Bydgoszcz, 11 maja 2020r.

L.dz. 289 /DI/MF/2020

Na podstawie art. 38 ust. 1 Prawa zamówień publicznych, Zamawiający udziela następujących odpowiedzi i wyjaśnień, na pytanie zadane przez Wykonawcę w dniu 07 maja 2020 i konsultowane z biurem projektów:

PRZETARG NIEOGRANICZONY

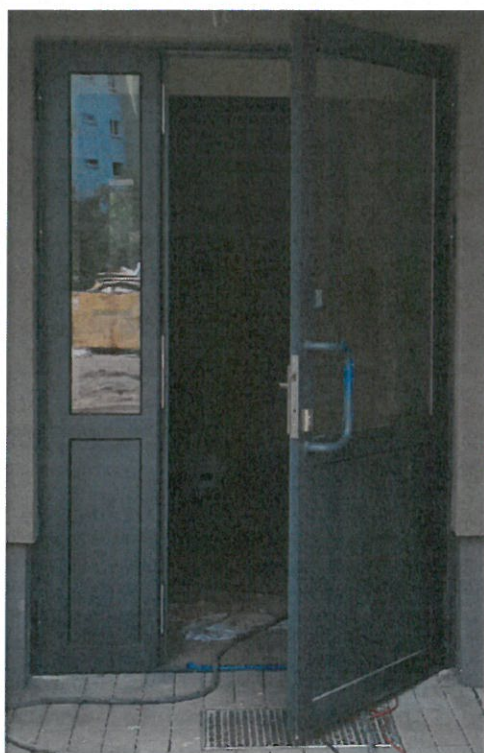
Pytanie 9: Do opisu technicznego PW ARCHITEKTURA zostały wprowadzone zmiany i uszczegółowienia zakresu prac i materiałów, pkt. 8 wprowadza zamianę drzwi wejściowych do budynku aluminiowych (DA4 i DA5) na stalowe, a co z drzwiami DA6, które są też z aluminium? Proszę o wskazanie producenta i przekazanie rysunku konstrukcji drzwi!

Odpowiedź: Drzwi DA4, DA5 i DA6 należy wyceniać według wskazanych parametrów: stalowe płaszczyznowe, zewnętrzne z uszczelkami przylgowymi EPDM malowane proszkowo zgodnie z kolorystyką w dokumentacji, wyposażone w pochwyt, elektrozaczep, wkładkę, samozamykacz, skrzydło częściowo przeszklone (w górnej części szyba bezpieczna), ościeznica stalowa proszkowo malowana. Drzwi o parametrach równoważnych jak drzwi firmy Wiśniowski typu ECO
